Affaire: Construction du 3ème groupe scolaire à Saint Cyr
Sur Loire

LOT N°06 : MENUISERIES EXTERIEURES
BARDAGE - OCCULTATIONS

TITRE :
Synoptique Menuiseries alu/acier
Tous niveaux / RAL 7021 Mat

Carnet N° : S-01
Indice : A
Date : 25 Mai 2018

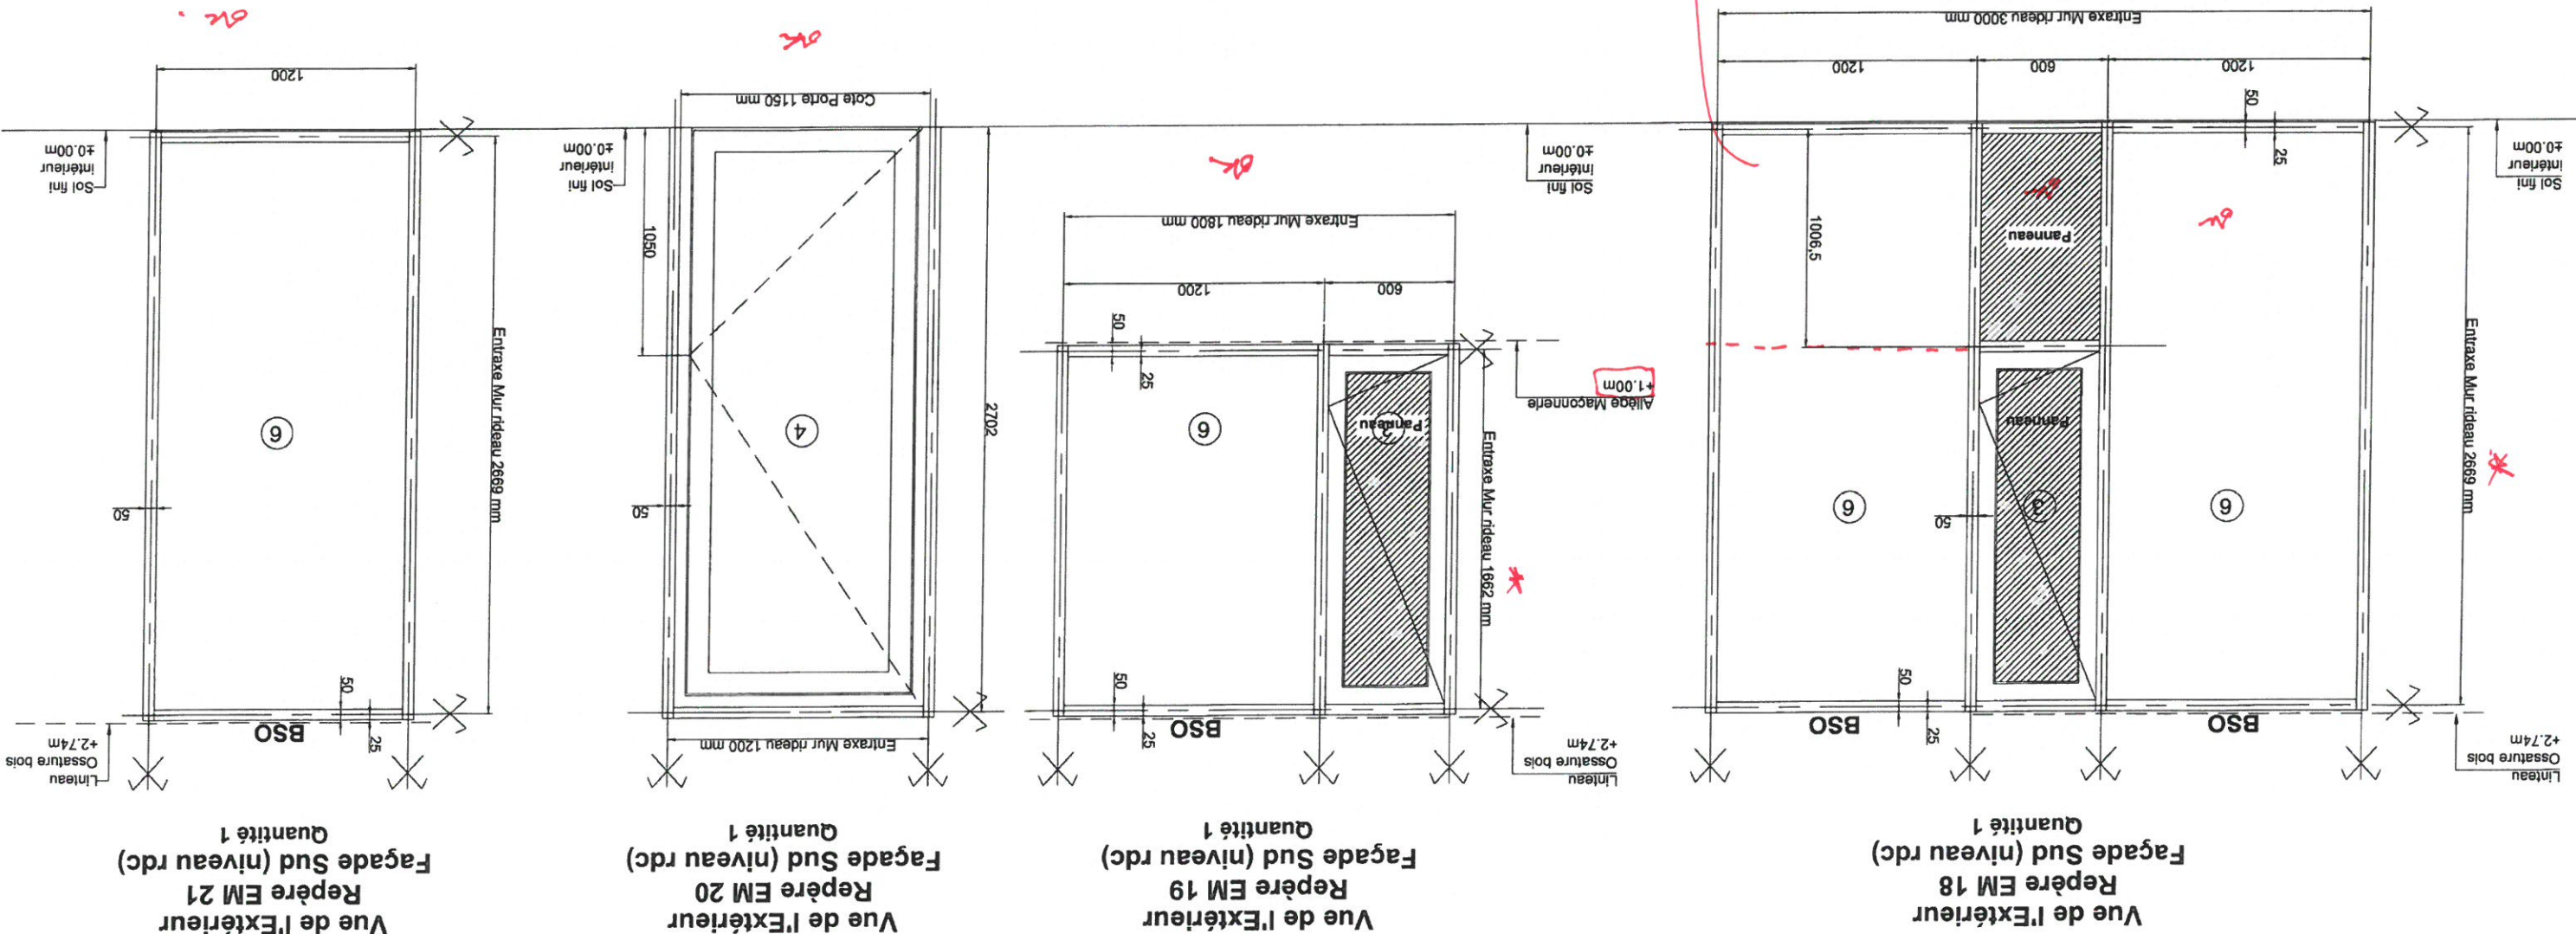
! Déplacement
et talus =
allège.

Vue de l'Extérieur
Repère EM 22
Façade Sud (niveau rdc)
Quantité 1

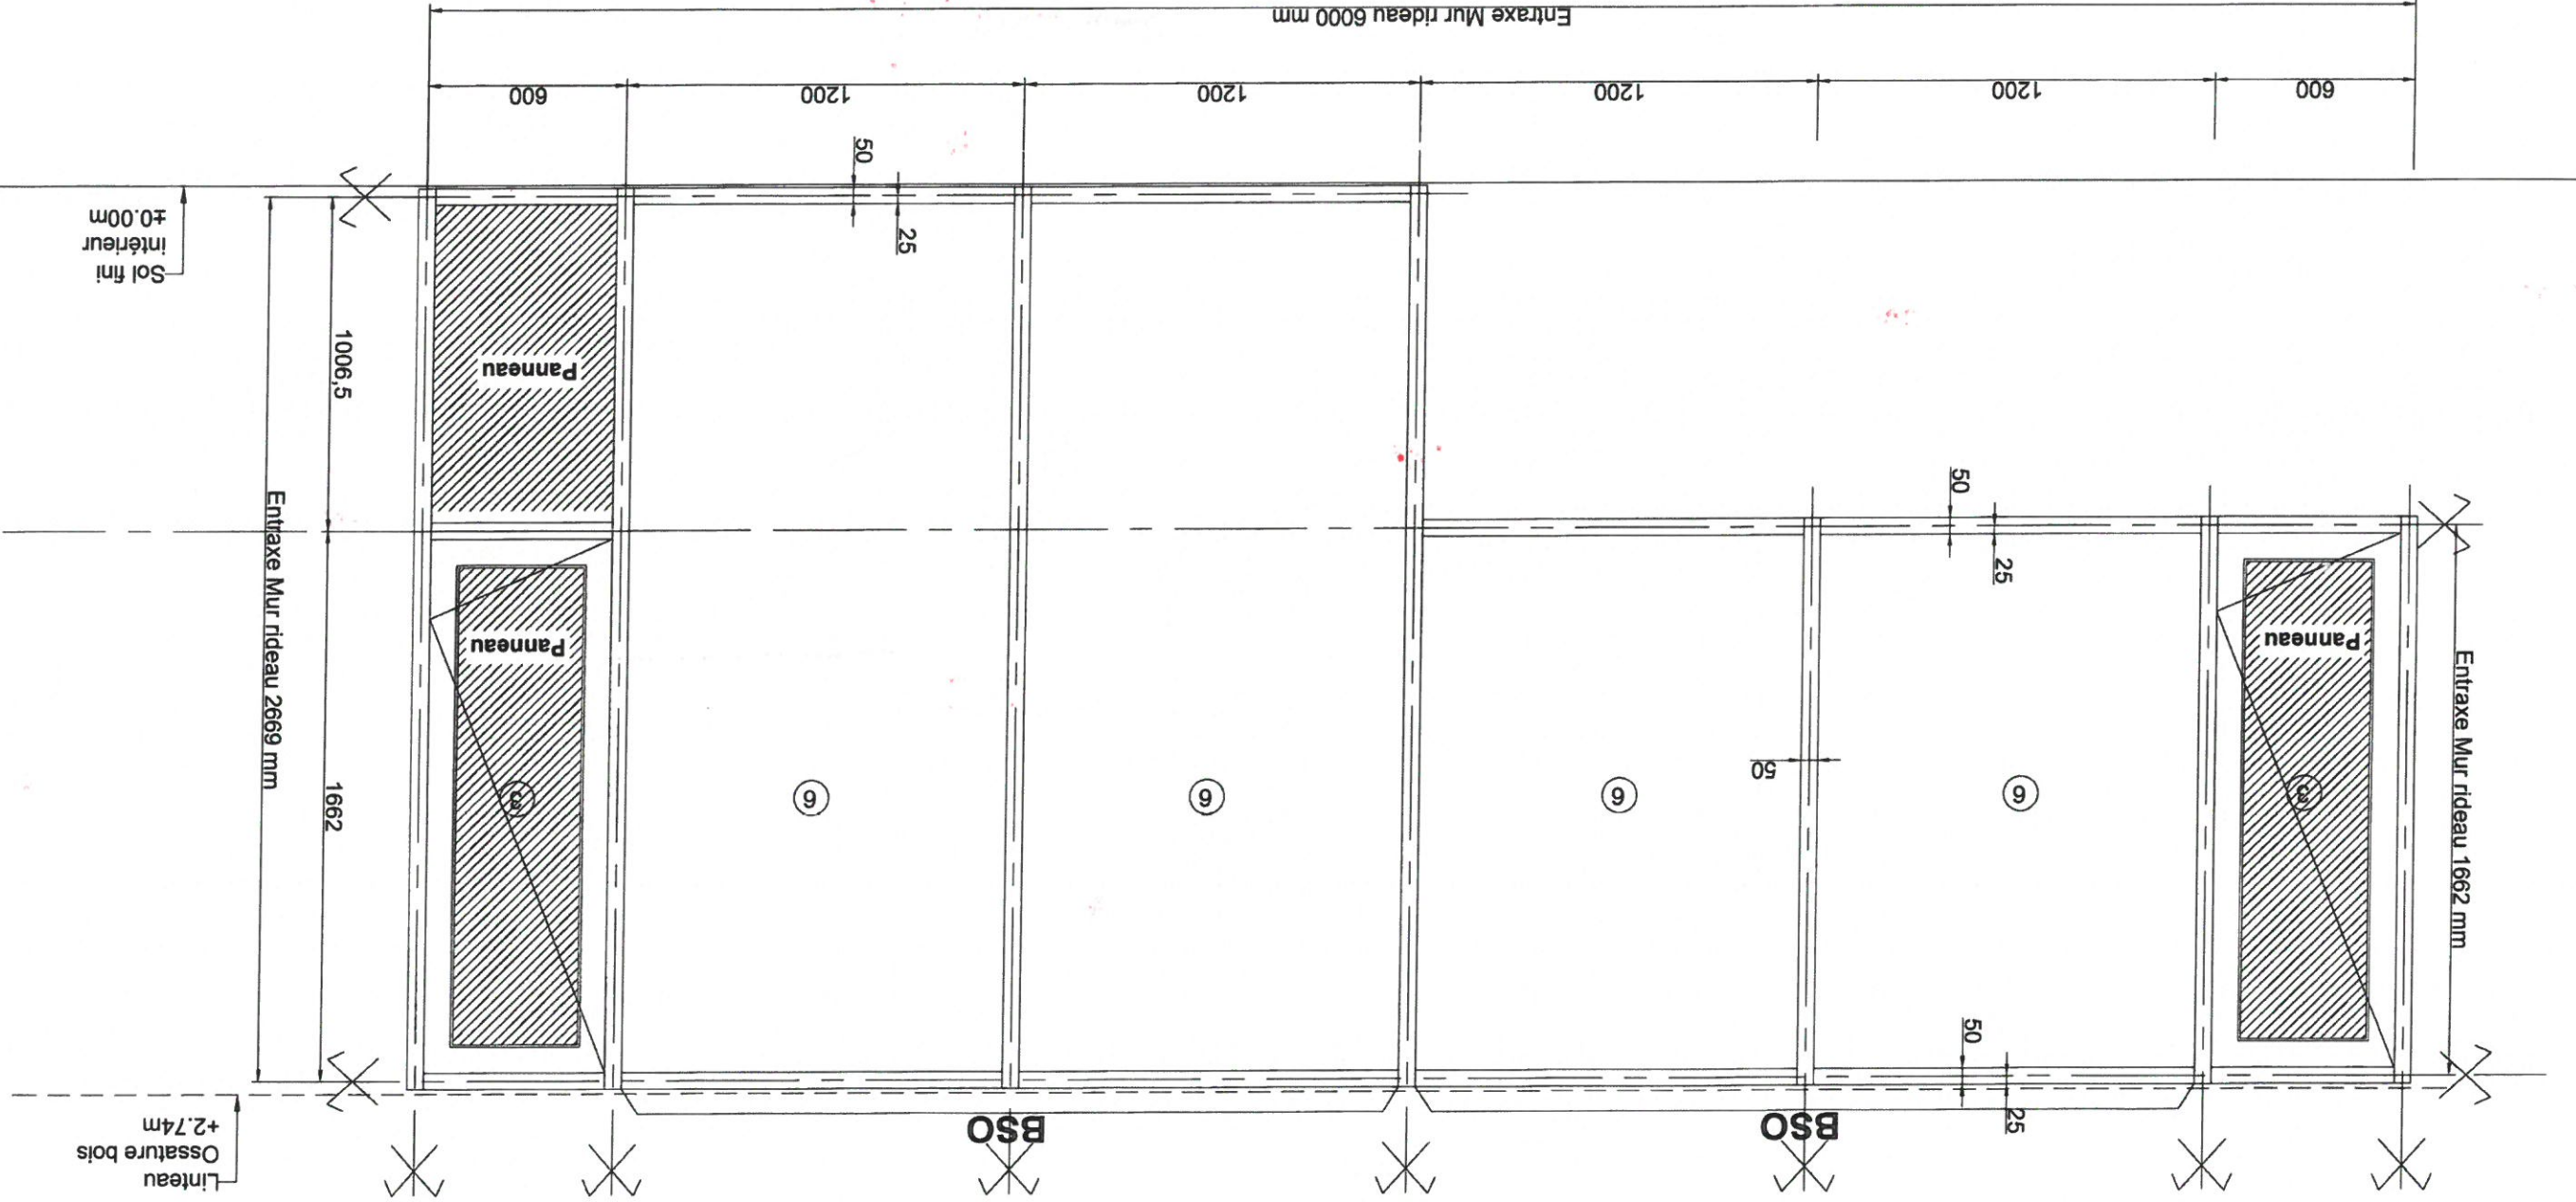
implantation ok.
sans ouverture ok.

Vue de l'Extérieur
Repère EM 23
(Porte acier)
Quantité 1

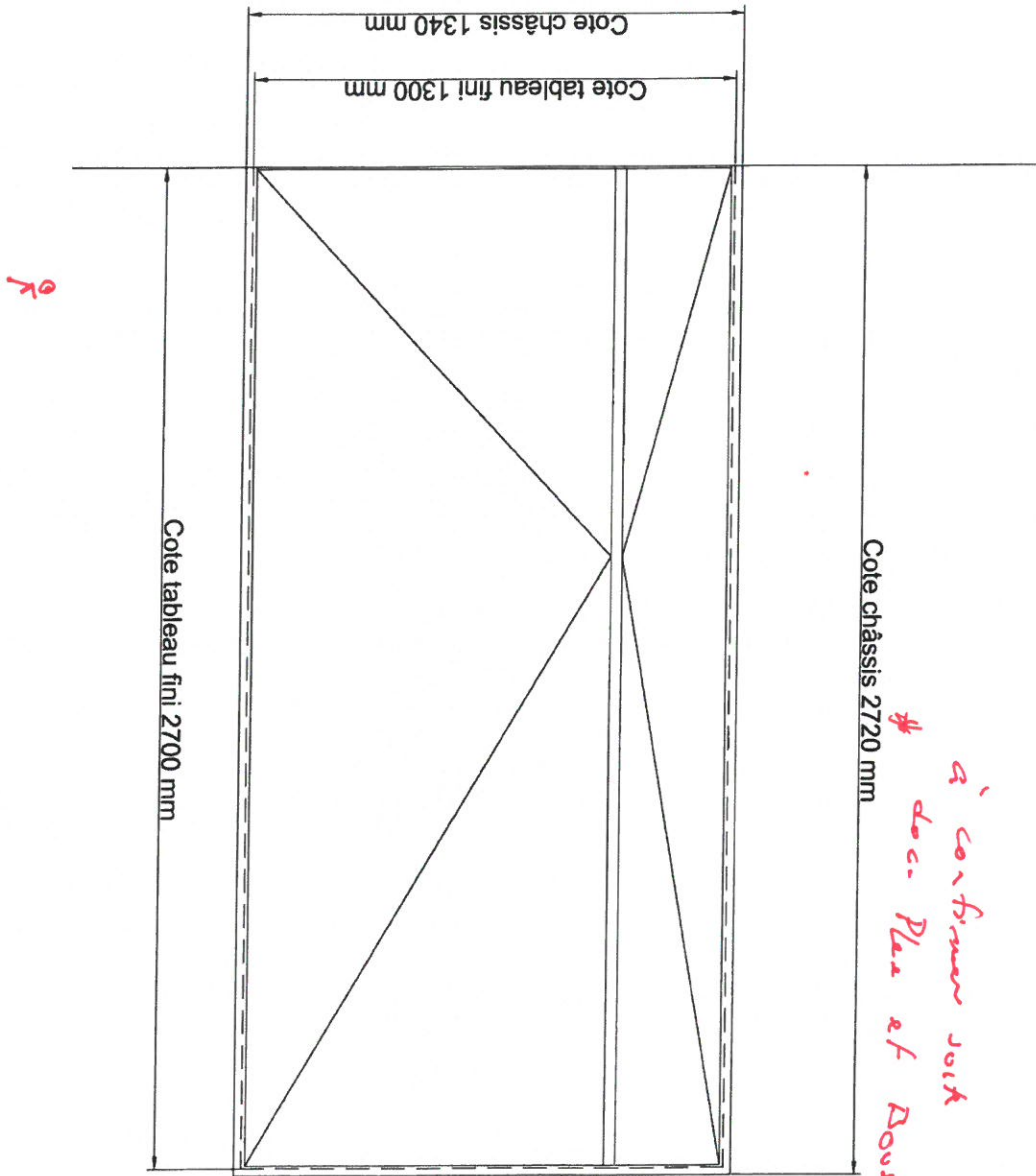
Doublage à Confirmer

Vue de l'Extérieur
Repère EM 32
Facade Ouest (niveau rdc)
Quantité 1

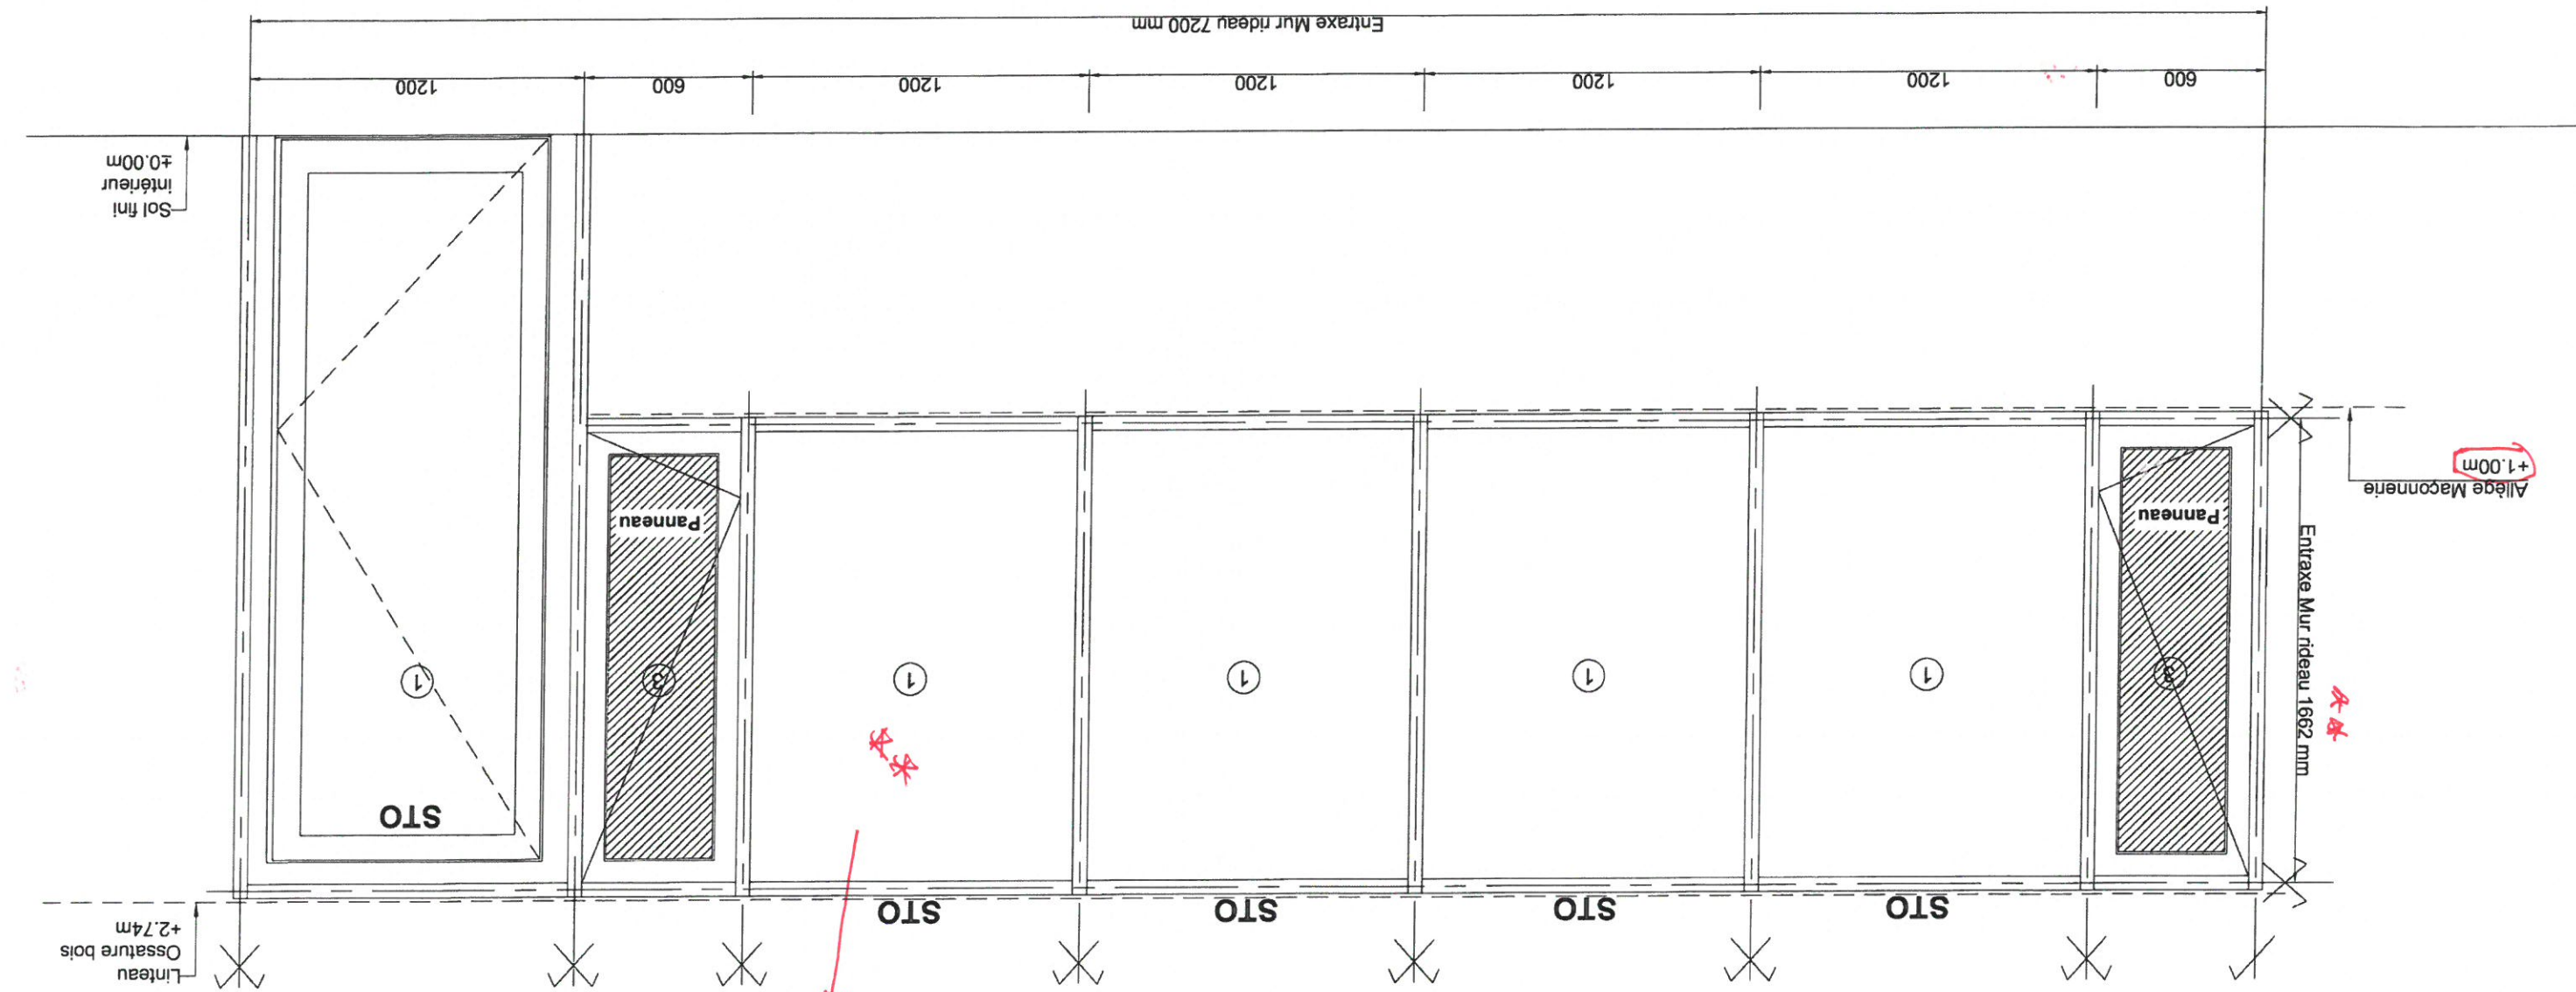
Alucobond
blanc, plan archi.
Plexiglas
noir, plan archi.
IND B.
